# 臺南市都市計畫委員會第二六〇次會議紀錄

一、時 間：96 年 6 月 27 日(三)下午 3 時整

第一案：「擬定臺南市安南區(海佃路一段東側地區)細部計畫案」之第七章事業及財務計畫內有關市地重劃範圍負擔比例疑義案

第一案：變更臺南市北區(「停 4-1」停車場用地及「市 4-3」市場用地為「機 N1」機關用地)細部計畫案

圖三 歷次方案變更內容示意圖

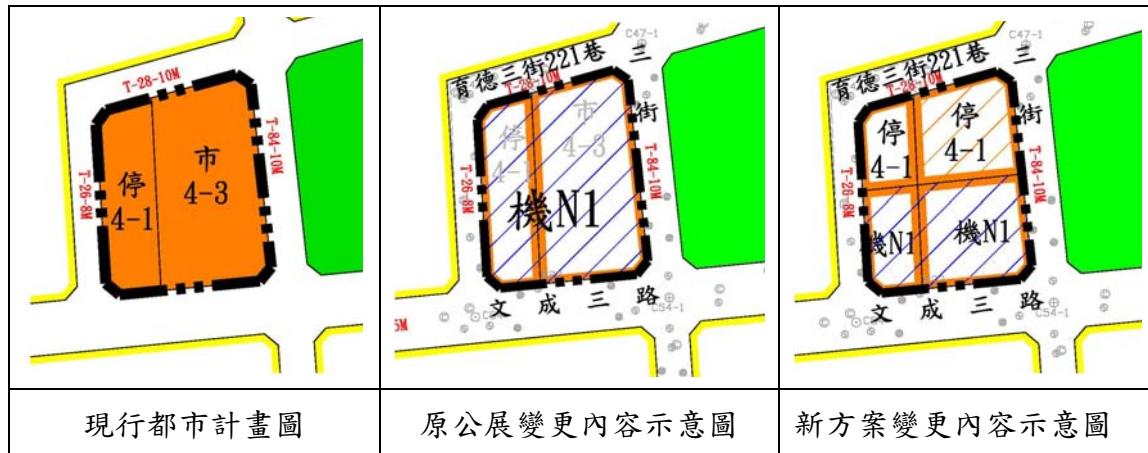
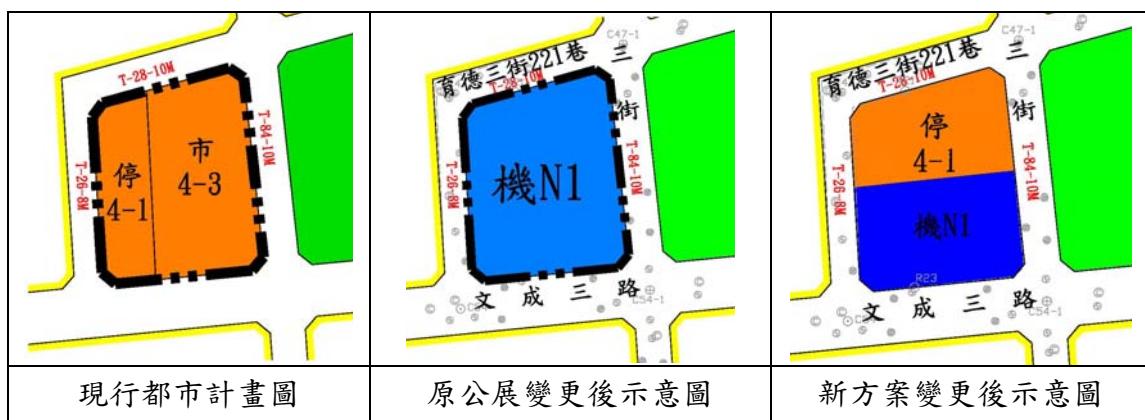
<p>(五) 表一 公園派出所興建辦公廳舍實際需求面積計算表</p> <p>(六) 表二 歷次方案變更內容明細表</p> <p>(七) 表三 事業及財務計畫表（新方案）</p> <p><b>九、以上提請審議。</b></p>
市府初核意見	<p>一、依警察局所提之面積需求表所示，公園派出所所需面積為 0.13 公頃，餘 0.12 公頃劃設為停車場用地供民眾使用，應可滿足當地停車需求，惟建議其機關建築配置於基地西側，並於東南側留設一好望角進行環境綠美化。</p> <p>二、變更範圍內之「土地使用管制規則」及「都市設計準則」應依「變更臺南市鄭子寮地區三等二十三號道路以北第三、四區細部計畫（第一次通盤檢討）案」之規定辦理，且為兼顧爾後地區整體環境品質，應增列附帶條件規定「未來機關用地之開發建築，應先經本市都市設計審議委員會審查通過」。</p> <p>三、承上，建請一併予以修訂變更案名。</p>
市都委會決議	依市府初核意見通過。

圖二 變更編號五-1 案變更前後變更內容示意圖

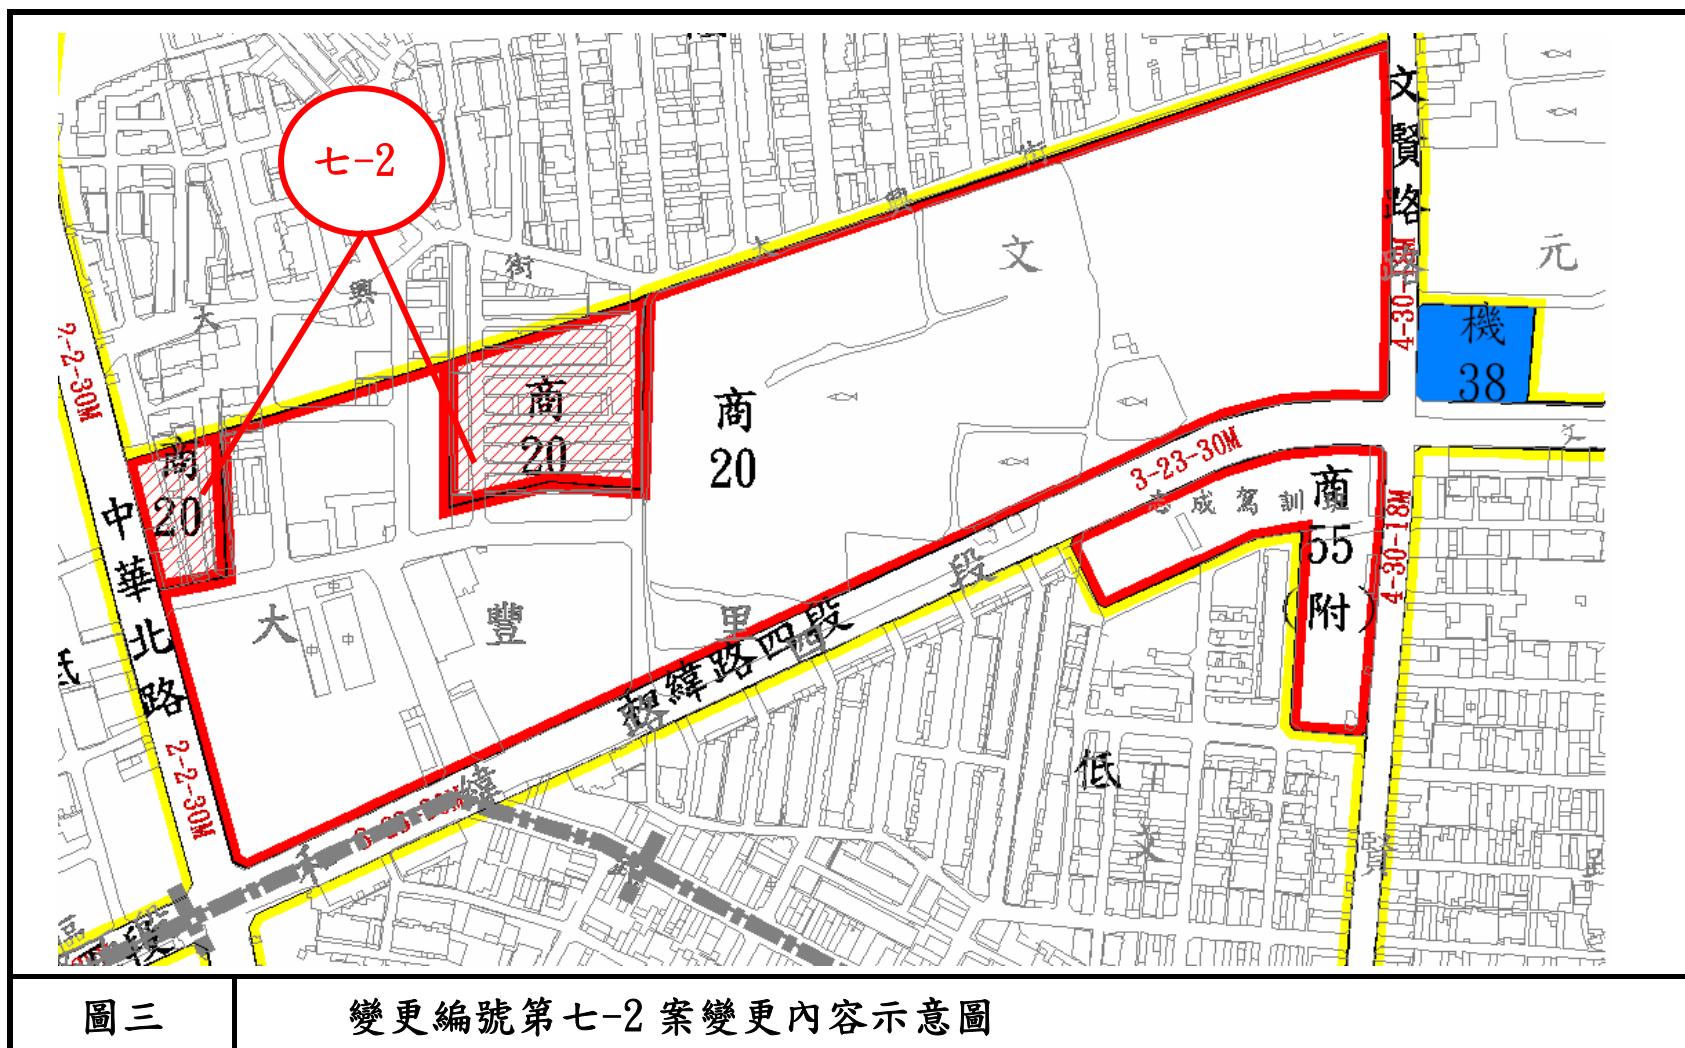
原編號	位置	原都委會審議通過 變更內容		提案修正變更內容		變更理由	附帶條件或 其它說明	市府研析意見	市都委會決議
		原計畫	新計畫	原計畫	新計畫				
五-1	大光國小(文小17)南側之公兒31	中密度住宅區 0.29 公頃	文小17 文小用地 0.29 公頃	中密度住宅區 0.18 公頃	文小17 文小用地 0.18 公頃	1.原變更臺南市北區(開元路以北、西門路以東地區)細部計畫(第一次通盤檢討)案第一次公展逾期陳情案第五案：『附帶條件採納：基於學校學生活動空間需求，原則上同意採納。計畫區全區之遊憩用地在扣除公兒31、公兒29後，仍符合法令要求，故原則上同意採納。因涉及主要計畫變更層級，應另案辦理之。』 2.考量原實踐派出所所在位置道路狹窄，辦公廳舍不敷使用，且經相關單位(大光國小、成功國中、本府教育局、本市警察局)多次協商後達成共識，故將部份公兒用地於細部計畫中劃設為機關用地。	【附帶條件】未來校園入口之停等空間及開放性應納入校園整體規劃並經都市設計審議。	建議照案通過： 理由： 本案本市警察局96年3月15日綜簽市長同意部分公兒用地作為實踐派出所遷建基地，且經多次協商(96年5月17日、96年6月21召開「北區延平段1169-131地號公共設施用地(公兒31)」協商會議)後，經大光國小、成功國中、本府教育局、本市警察局等單位達成共識。	依市府研析意見同意備案

市府初核意見	「變更編號五-1」及「人民陳情意見建」研析意見詳表一及表二。
市都委會決議	依市府初核意見同意備案。

更新平面配置圖 S : 1/500

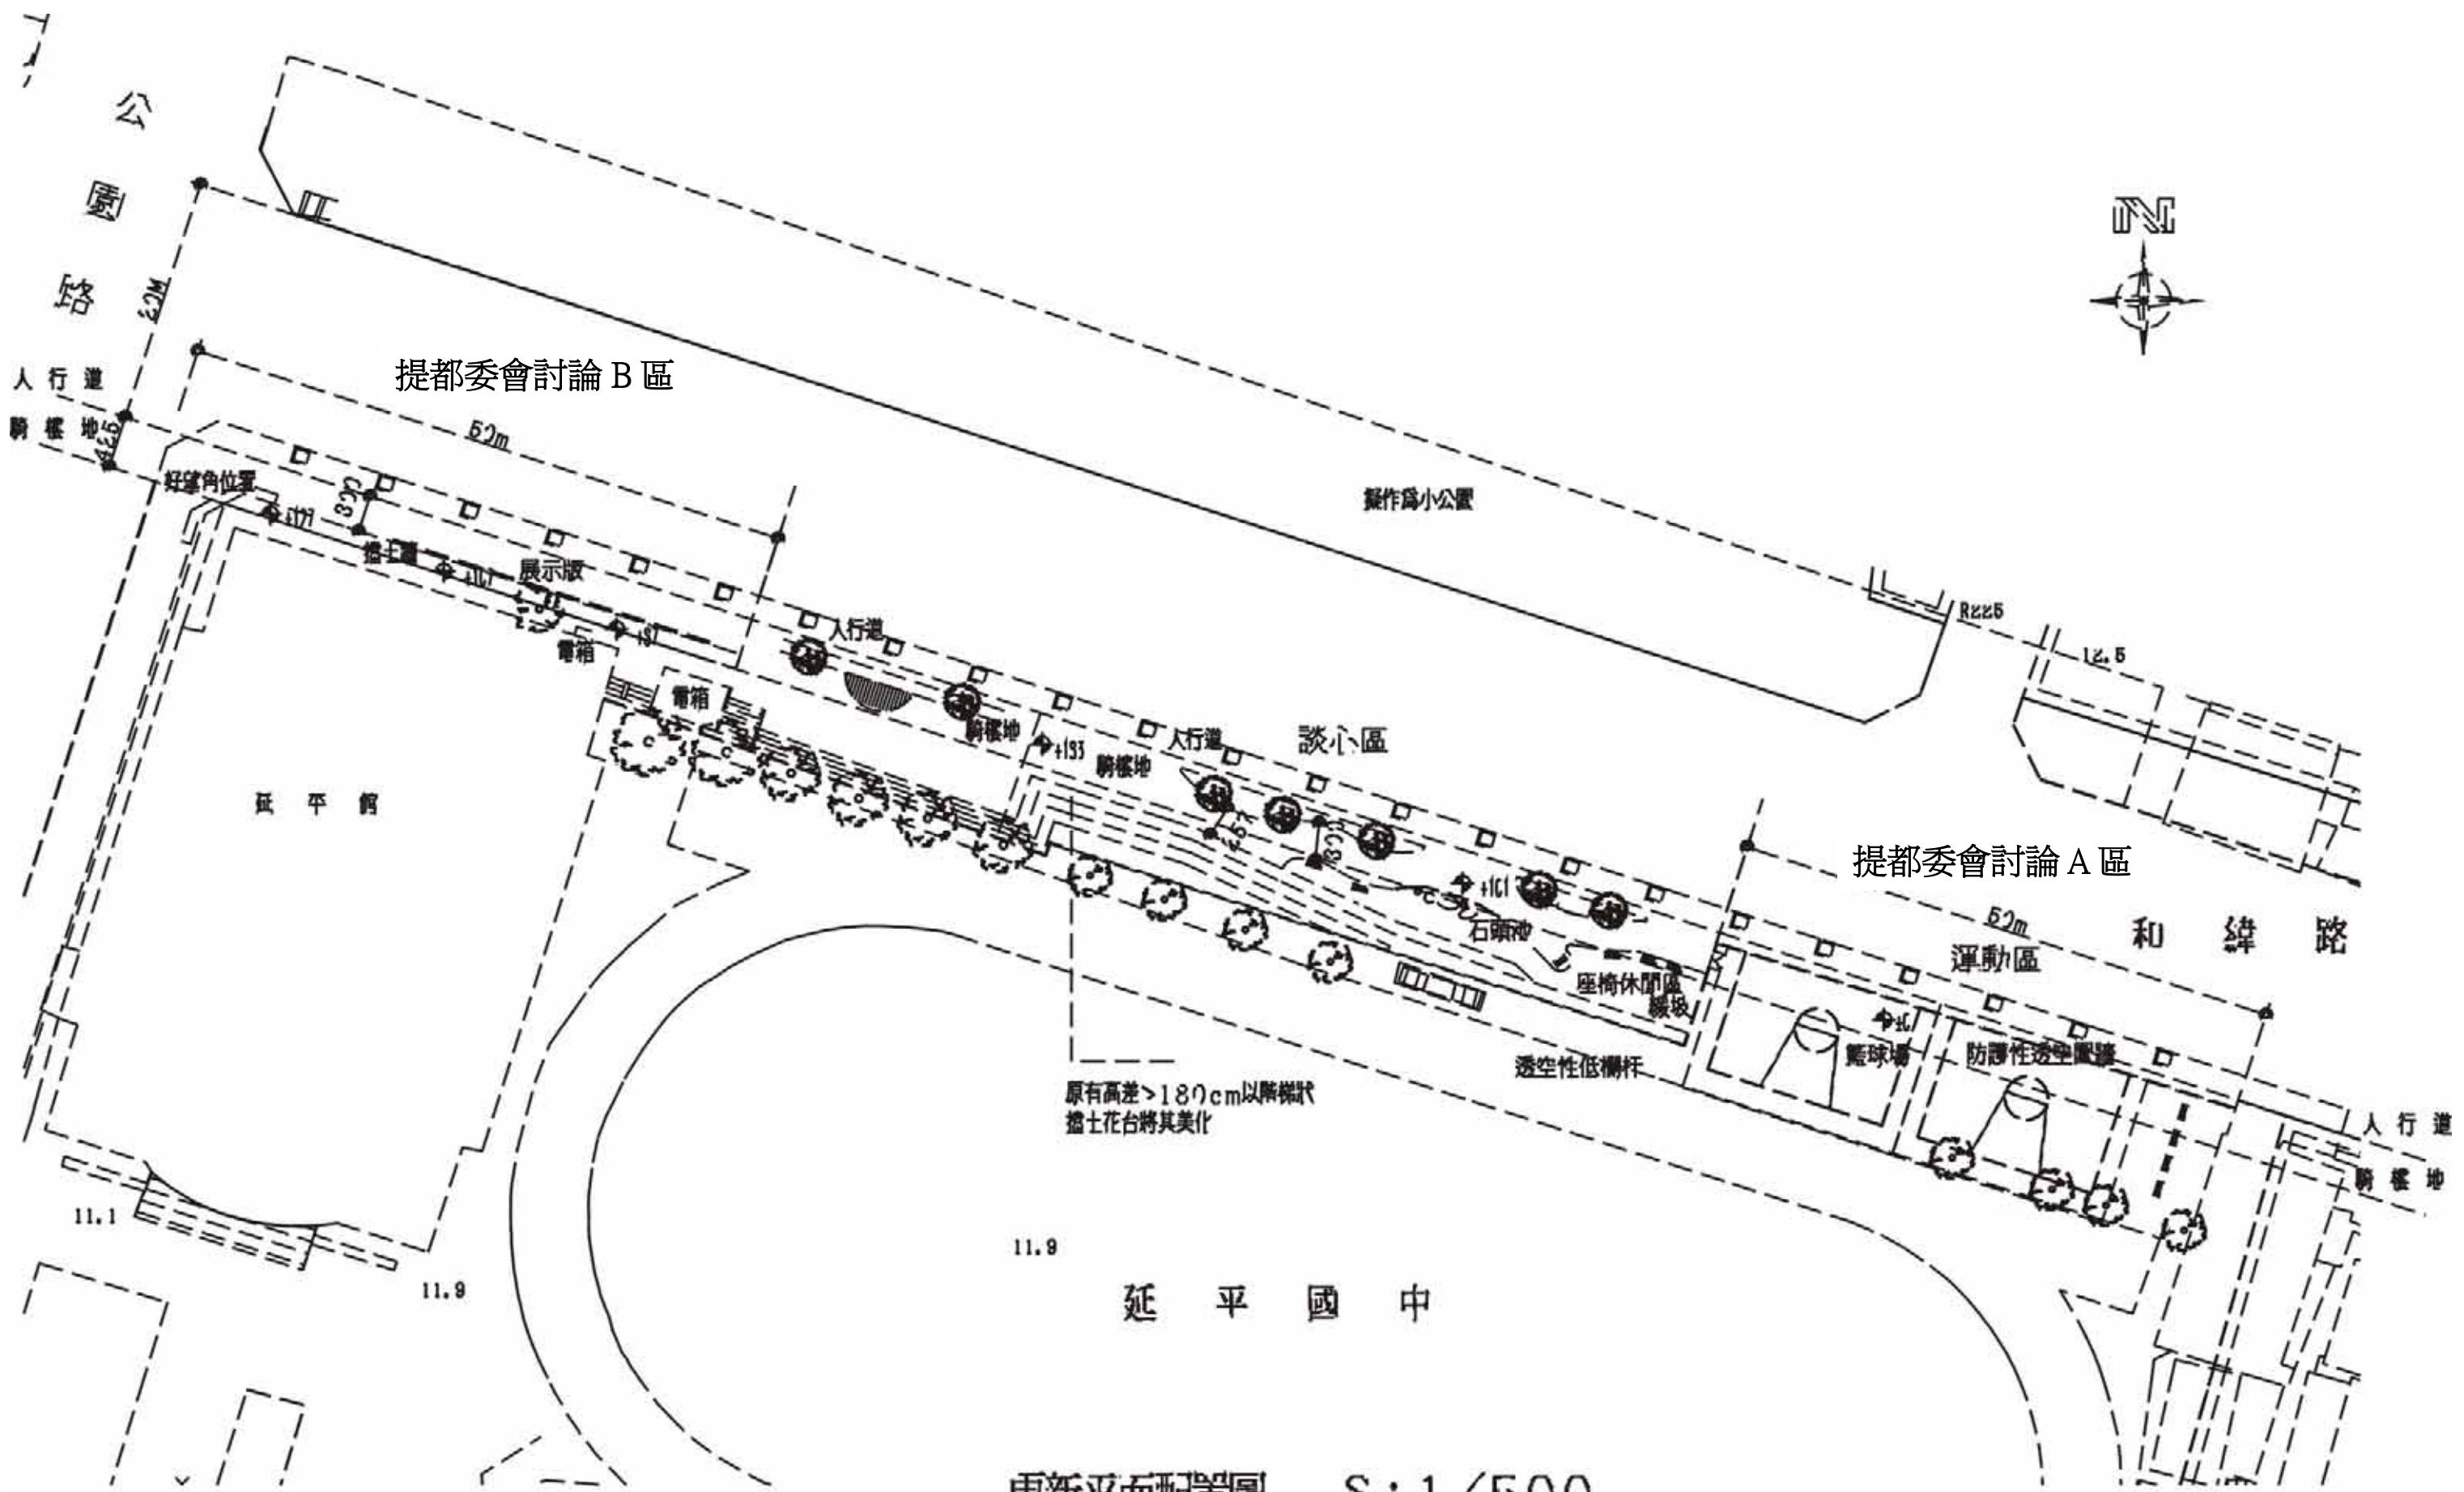
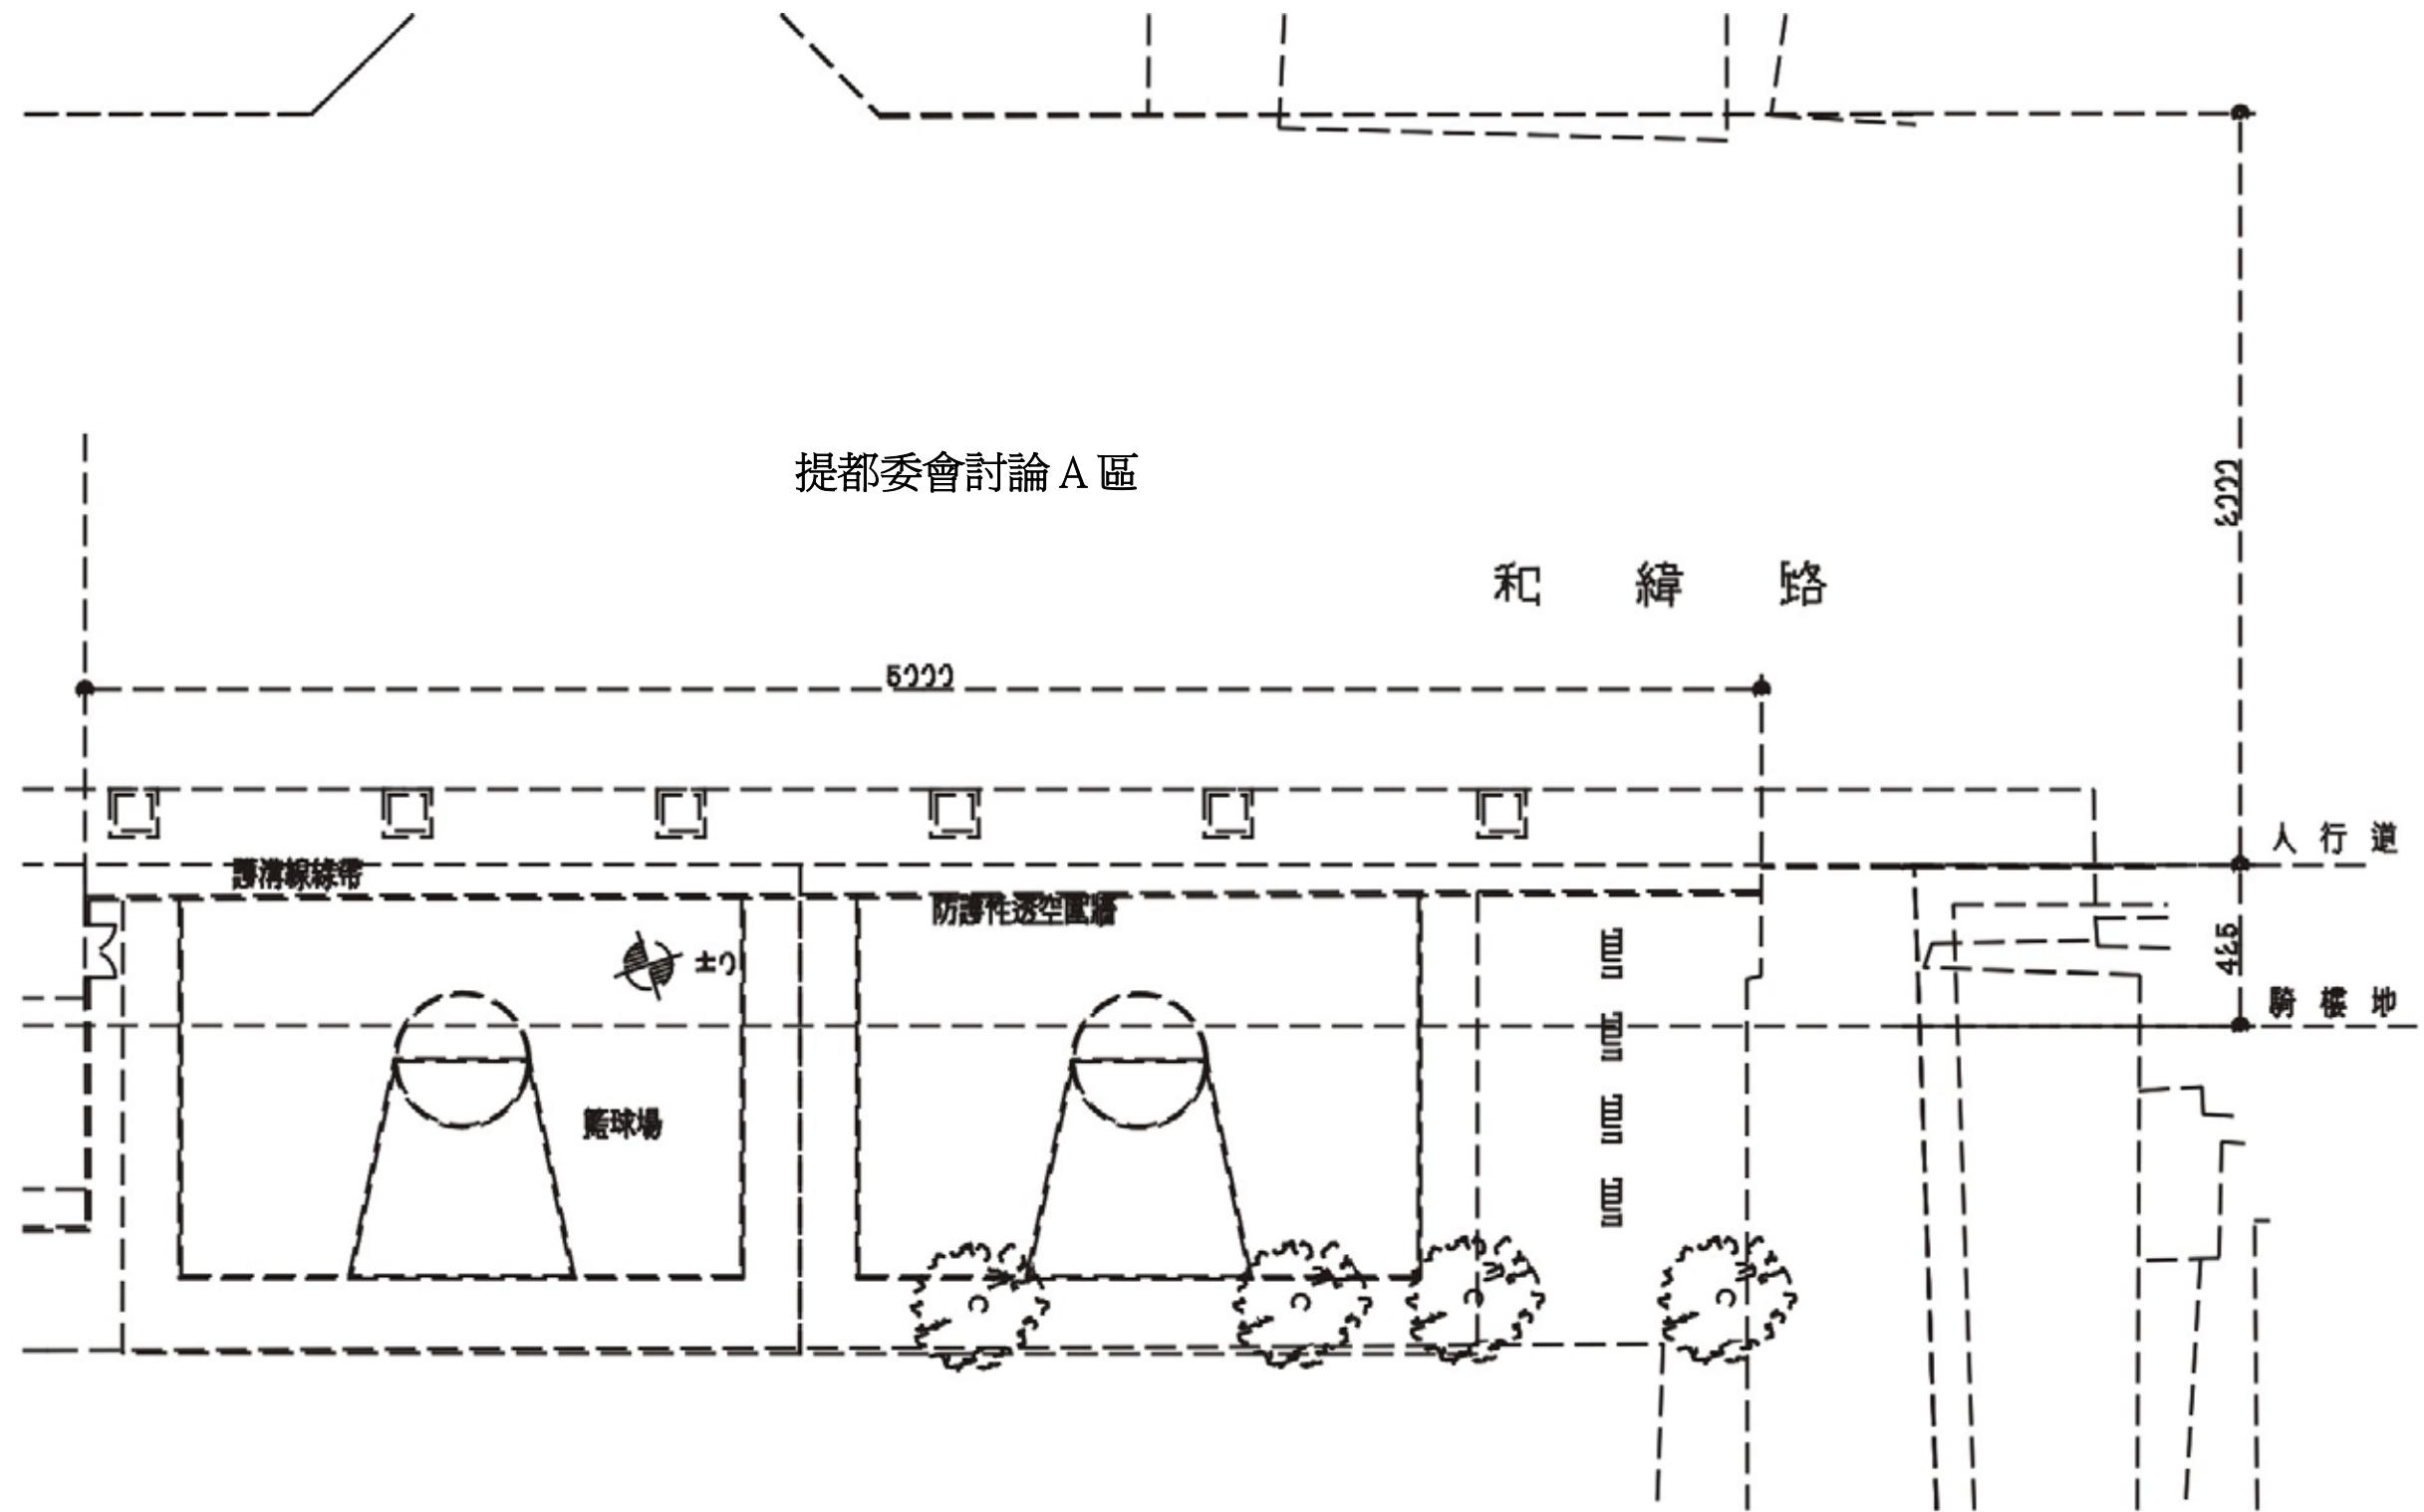
案名	延平國中第二期好望角新建工程
	<p><b>一、申請單位：</b>臺南市立延平國中</p> <p><b>二、辦理依據：</b></p> <p>(一) 依 96 年 6 月 1 日延平國中和緯路邊坡整地協調專案會議決議辦理。</p> <p>(二) 臺南市騎樓地設置自治條例（以下簡稱「騎樓地設置條例」）第 2 條第 2 項</p> <p><b>三、計畫緣起：</b></p> <p>為均衡地區發展，將和緯路（G-1-20m 道路）拓寬為兩側有人行道的四線道路，為此，延平國中乃提供部分校地（網、排、籃球場）做為道路、北側社區綠帶使用，影響學生身心發展及社區人士對運動空間之殷切需求（參見附件一：圖張號 1/5）。</p> <p>道路拓寬後，部分地區受原有地勢影響，致和緯路道路設計坡度與該地現有地勢呈現-10~180 公分不等之高差（參見附件三：照片四、附件一：圖張號 2/5），考量建築物及其相關設施安全，設有一擋土牆，同時使原校內化糞池、變電箱、排煙箱等設施外露，衝擊都市景觀，也增加校園管理上的困難度，因此，乃期望透過「好望角專案」整體規劃設計，改善校園空間與週邊地區景觀和諧性，並創造舒適人行空間，惟於規劃設計階段時，因受現地、安全等因素，使部份地區無法符合騎樓地設置條例相關規定，故擬依騎樓地設置條例第 2 條第 2 項規定提請大會審議。</p> <p><b>四、計畫位置：</b>詳見圖一</p> <p><b>五、規劃設計草案：</b></p> <p>(一) A 區（臨時性簡易籃球場）：</p> <p>在騎樓人行道外端設計立柱掛安全防護網以保護運動學生、民眾，其下留設植栽空間綠化美化景觀（參見附件一：圖張號 3/5、4/5、附件三：照片三、附件四：剖面圖一）。</p> <p>(二) B 區（延平館北側空地）：</p> <p>敲除現有擋土牆，內移重置，並供作展示看板（燈箱）使用（參見附件一：圖張號 3/5、5/5、附件四：剖面圖三、四）。</p> <p><b>六、遭遇課題：</b></p> <p>(一) A 區（臨時性簡易籃球場）：</p> <p>因應學校使用需求於本區設置臨時性簡易籃球場供師生、社區人士使用，惟須在法定騎樓地上設置立柱掛網（參見附件三：照片三、附件四：剖面圖一）作為安全設施，致本區無法符合「騎樓地設置條例」第 6 條：「騎樓地不得設置阻礙物」之規定。</p> <p>(二) B 區（延平館北側空地）：</p> <p>本地區與和緯路人行道高差 87~127 公分不等，其上有化糞池、變電箱、排煙箱等設施（參見附件三：照片五、六），且考慮側向土壓，需保留足夠敷地處理，致本區僅能留設 3 米寬之騎樓地（參見附件四：剖面圖三、五），無法符合「騎樓地設置條例」第 4 條：「留設 4.25 米騎樓地」之規定。</p> <p>綜上所述、本案擬依「騎樓地設置條例」第 2 條第 2 項規定提請審議。</p>

<p><b>七、附件：</b></p> <ul style="list-style-type: none"> <li>(一) 圖一 位置示意圖</li> <li>(二) 附件一 平面配置圖</li> <li>(三) 附件二 臺南市騎樓地設置自治條例</li> <li>(四) 附件三 現況照片</li> <li>(五) 附件四 剖面圖</li> </ul> <p><b>八、以上提請委員會討論。</b></p>
市府初核意見	<p>因和緯路(G-1-20m道路)開闢後地勢高差造成學校與道路介面問題，為因應都市景觀及學校使用需求，本案A區及B區確有施作之必要性，依「騎樓地設置條例」第2條第2款之規定，擬請委員會同意下列兩區減縮騎樓地之寬度規定：</p> <p>一、A區（臨時性簡易籃球場）：</p> <p>因應學校使用需求於本區設置臨時性簡易籃球場供師生、社區人士使用，且必須在法定騎樓地上設置立柱掛網作為安全設施，致本區無法符合「本條例」第6條中騎樓地不得設置阻礙物之規定；另外，行人可由和緯路現有2米寬人行道通行，籃球場亦可由自由進出，故不會影響行人之正常通行。本區擬請都委會准予暫時（直至正規球場興建完成時為止）無需留設騎樓地。</p> <p>二、B區（延平館北側空地）：</p> <p>因延平館現況與和緯路人行道高差約1米，且現有化糞池、變電箱、排煙箱等設施需保留足夠敷地處理，致本區無法依「騎樓地設置條例」第4條規定留設4.25米騎樓地，擬請大會准予本區暫時（直至延平館改建或拆遷時為止）將騎樓地寬度規定由4.25米減縮為3米。</p>
市都委會決議	依市府初核意見通過。
